## **ОБУСТРОЙСТВО АРЧИНСКОГО МЕСТОРОЖДЕНИЯ. КУСТ СКВАЖИН №6. КОРРЕКТИРОВКА**

#### **Раздел 9. Мероприятия по обеспечению пожарной безопасности**

#### **Часть 2. Охранно-пожарная сигнализация**

Разрешение		Обозначение		А-128-1821-ПБ2		
368-18 от 04.09.18		Наименование объекта строительства		Обустройство Арчинского месторождения. Куст скважин №6. Корректировка		
Изм.	Лист	Содержание изменения			Код	Примечание
2	1	А-128-1821-ПБ2-С Лист заменен. Добавлены отметки об изменении.			5	На основании доп. ТЗ №2 ООО "Газпромнефть - Восток"
	14	А-128-1821-ПБ2-Ч-002 Лист заменен. Обновлен ген.план.			5

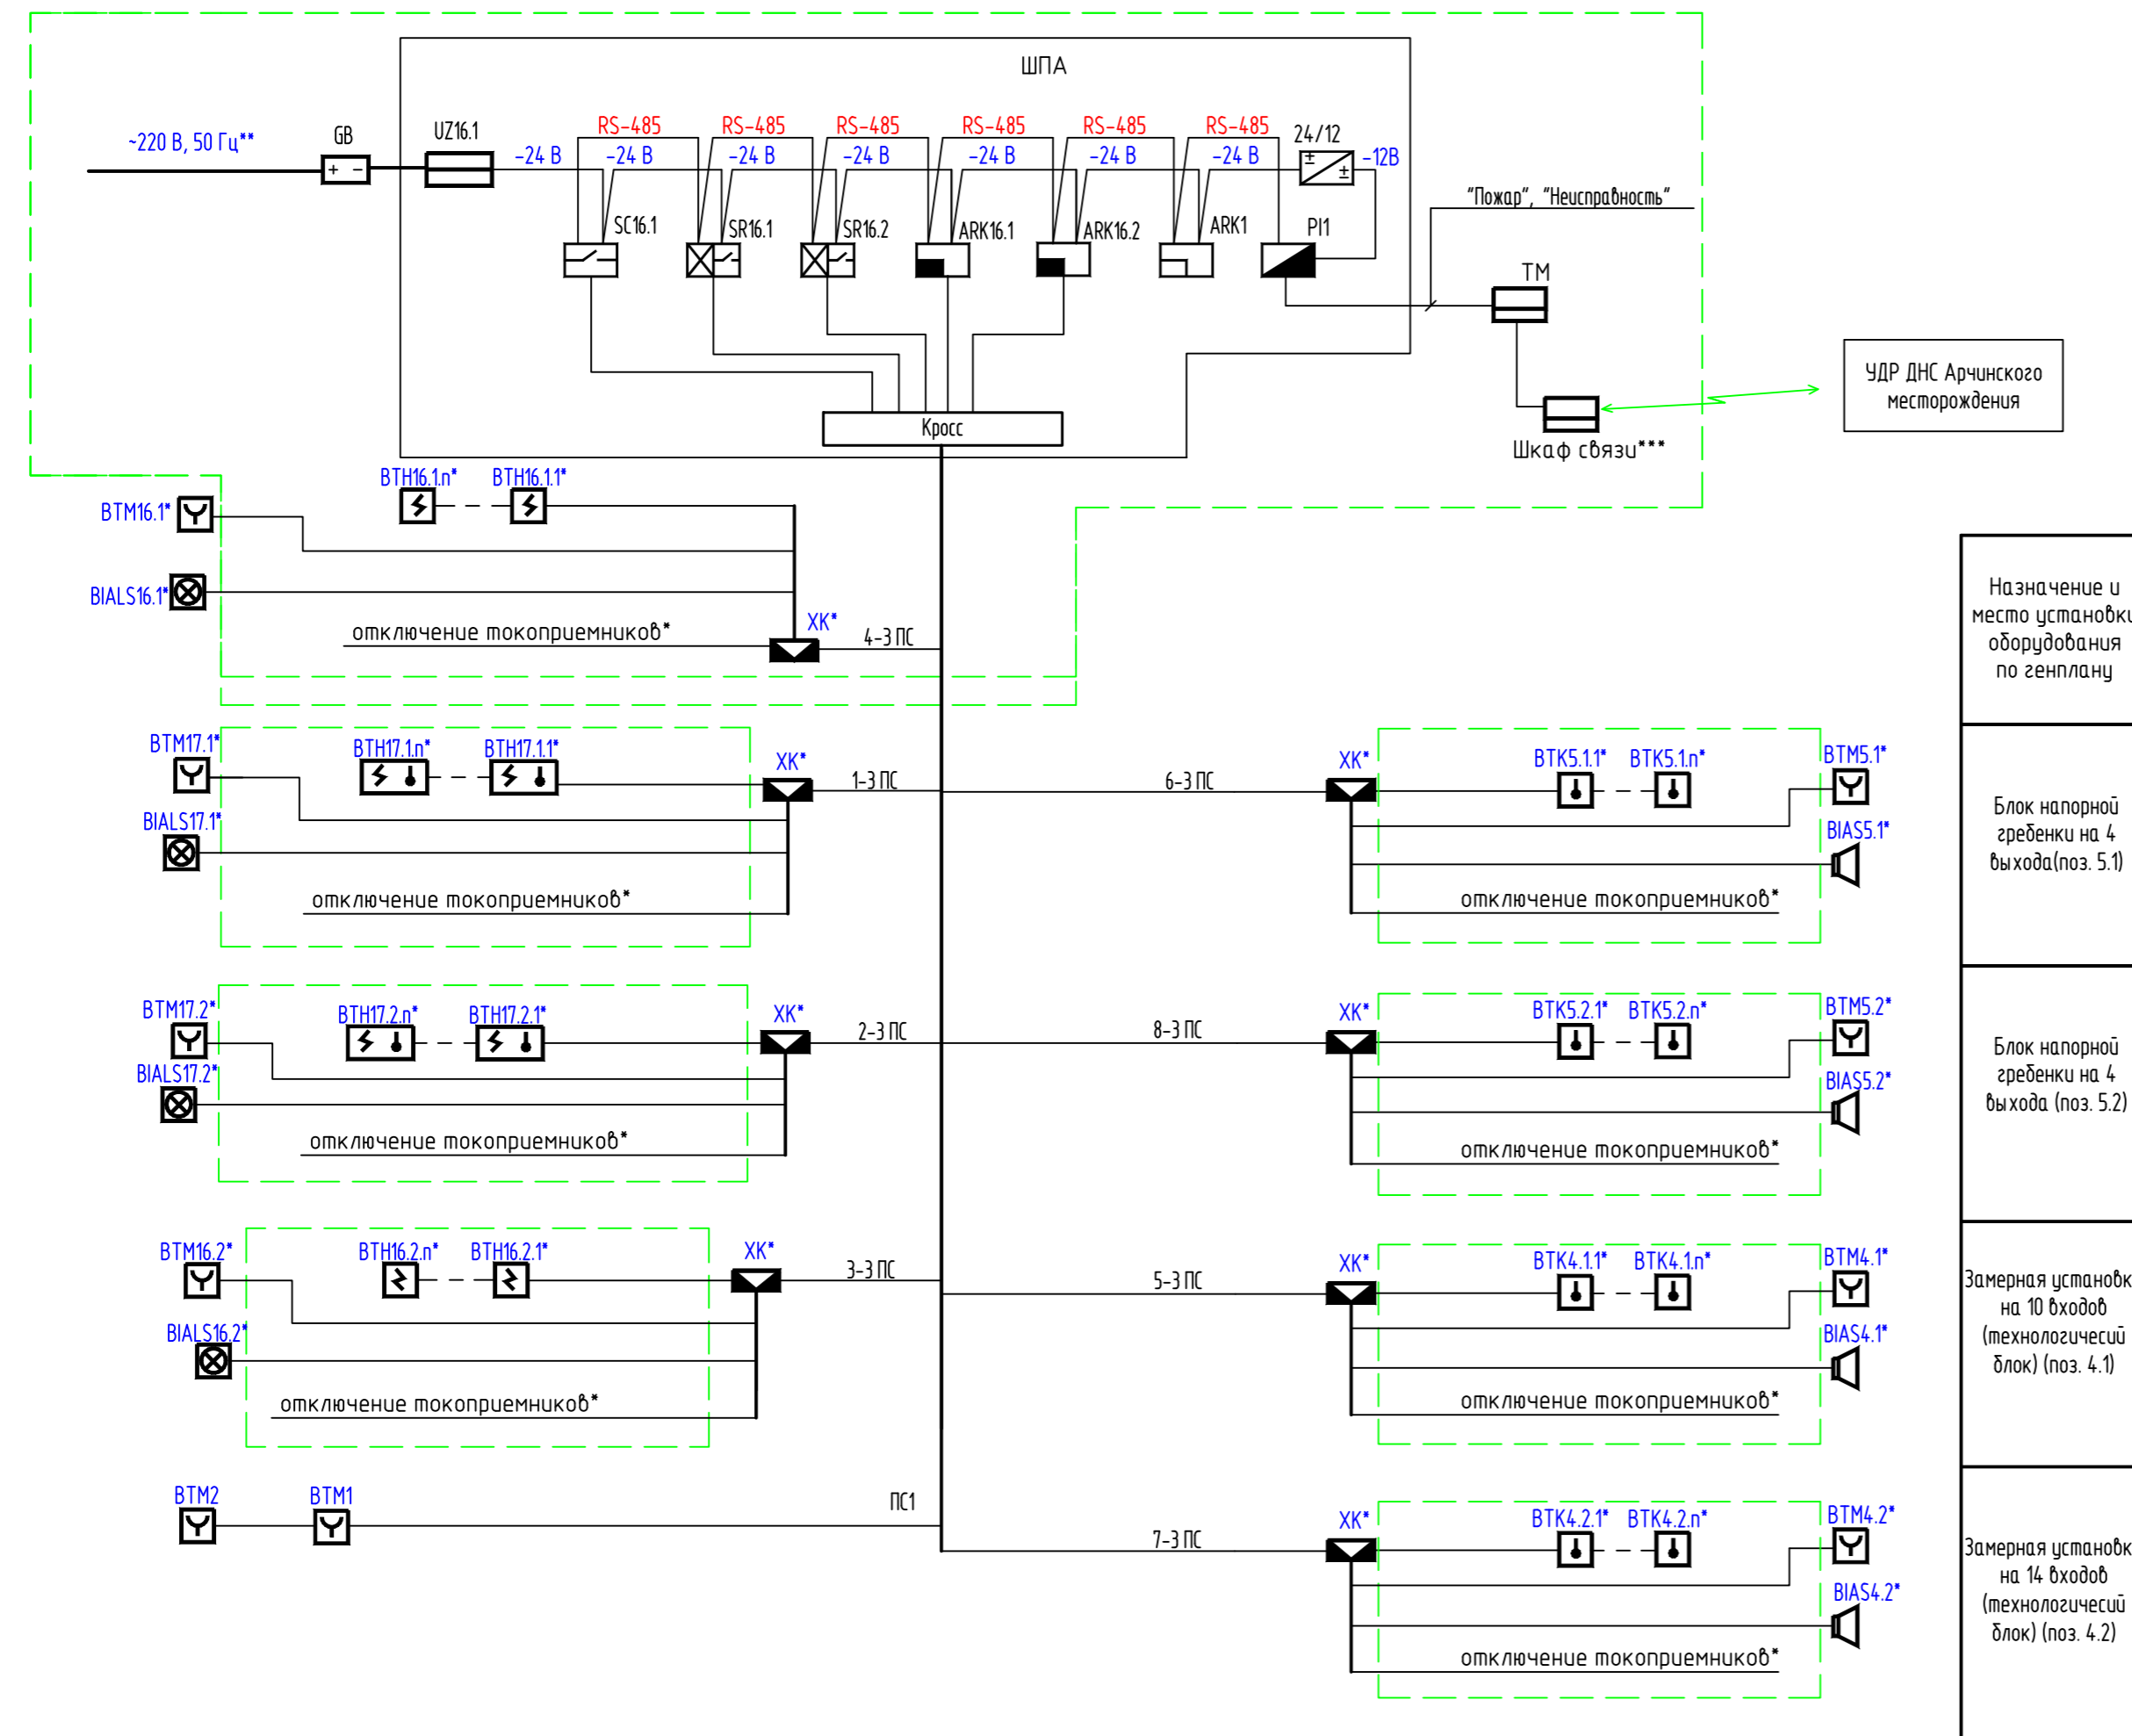
Разрешение		Обозначение	А-128-1821-ПБ2		
336-18 от 03.08.18		Наименование объекта строительства	Обустройство Арчинского месторождения. Куст скважин №6. Корректировка		
Изм.	Лист	Содержание изменения		Код	Примечание
1	1	А-128-1821-ПБ2-С Лист заменен. Добавлены отметки о внесении изменений.		4	На основании письма № 01680- 18/ОГЭ-13887/03 от 02.08.2018г. Омского филиала ФАУ "Главгосэкспертиза России"
	все	А-128-1821-ПБ2-ТЧ Листы заменены. Откорректирована текстовая часть. Откорректирована информация об охранных извещателях.		4	
	1	А-128-1821-ПБ2-СХ-001 Лист заменен. Откорректирована структурная схема.		4
